「ふげん」廃止措置計画の 工程延伸に係る変更について

2022年10月20日

国立研究開発法人 日本原子力研究開発機構

新型転換炉原型炉ふげん

(2) 工法の変更内容

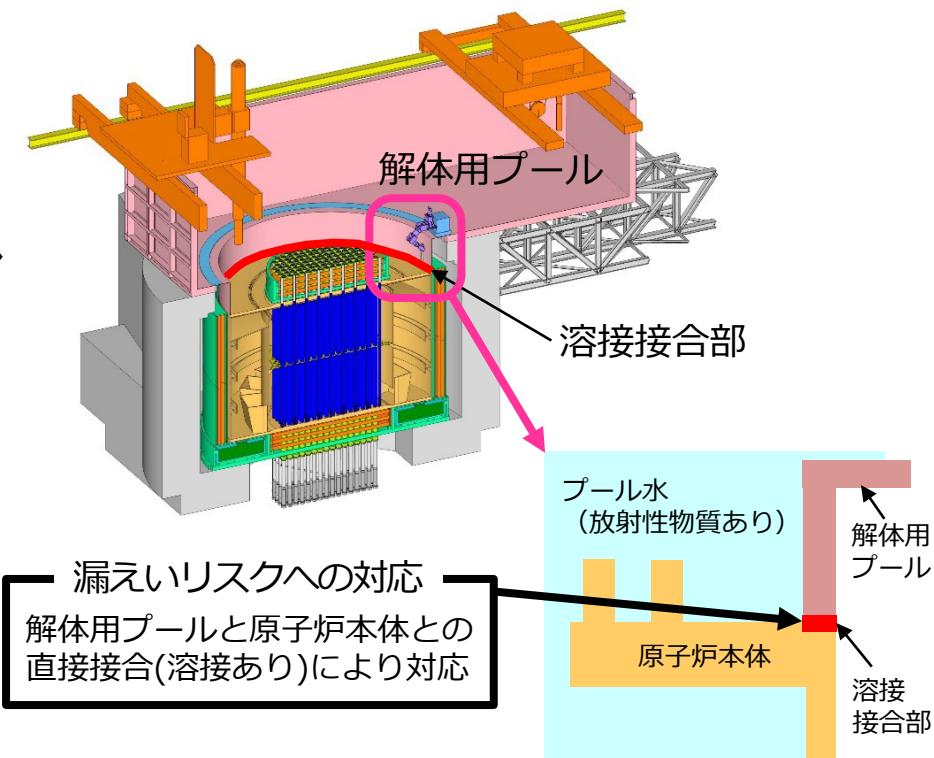
[現行計画]

解体用プールの底板を原子炉上部にある遮へい体に溶接する工法

- 上部遮へい体は、原子炉本体の上にある溝にはめ込まれている構造。
- プールや水の重さで接合部が固定されており、簡単に水が漏れる構造ではないが、解体工法の詳細検討の結果、プール水が漏えるリスクをさらに低減させた工法とすることが必要と判断。

[見直した計画]

遮へい体を撤去し、解体用プールの底板を原子炉本体に直接溶接する工法

- 直接接合により、漏えいするリスクが大幅に低減。
- 遮へい体がなくなり放射線量が高くなるため、遠隔で溶接・検査を行う装置が必要。

(3) 新たに必要となる技術開発の課題と対応

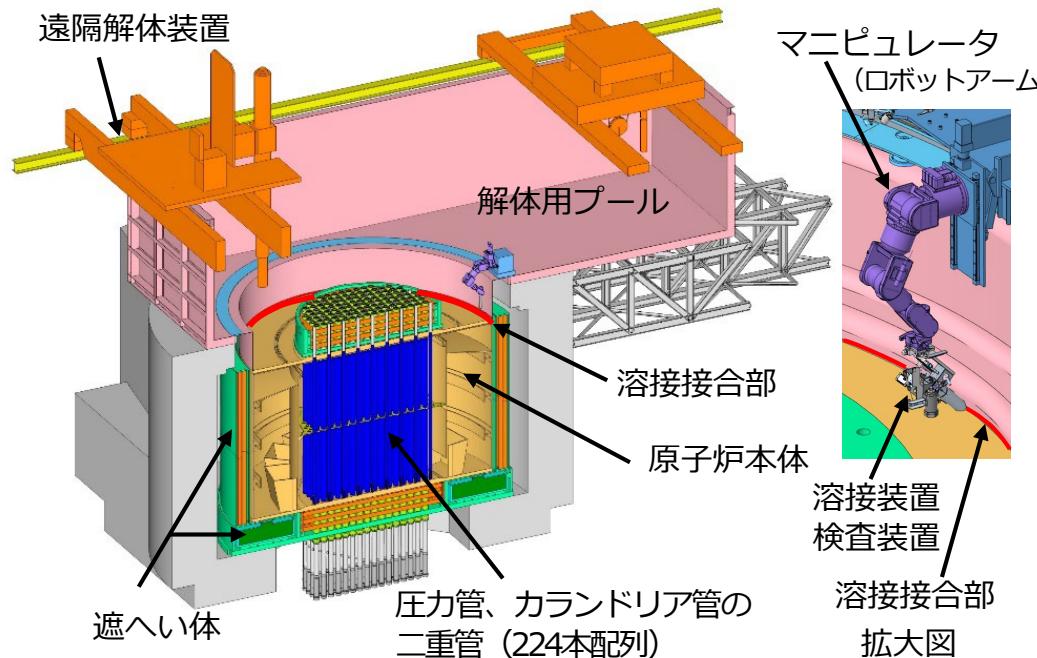
- 工法の変更に伴い、溶接及び検査を遠隔かつ自動で行うための技術開発として約5年間、その検証・評価として約2年間、計7年間を予定。

【技術開発の課題】

- 熟練工と同等レベルとなる溶接及び検査の遠隔・自動化の実現
- 溶接欠陥や故障時の遠隔トラブルシューティングを考慮した遠隔・自動化技術の確立

【課題への対応】

- 溶接手法及び検査方法の最適条件の抽出及び設計への反映
- 解体用プール等の模擬設備を用いて装置の制御性及び溶接・検査の性能等を検証
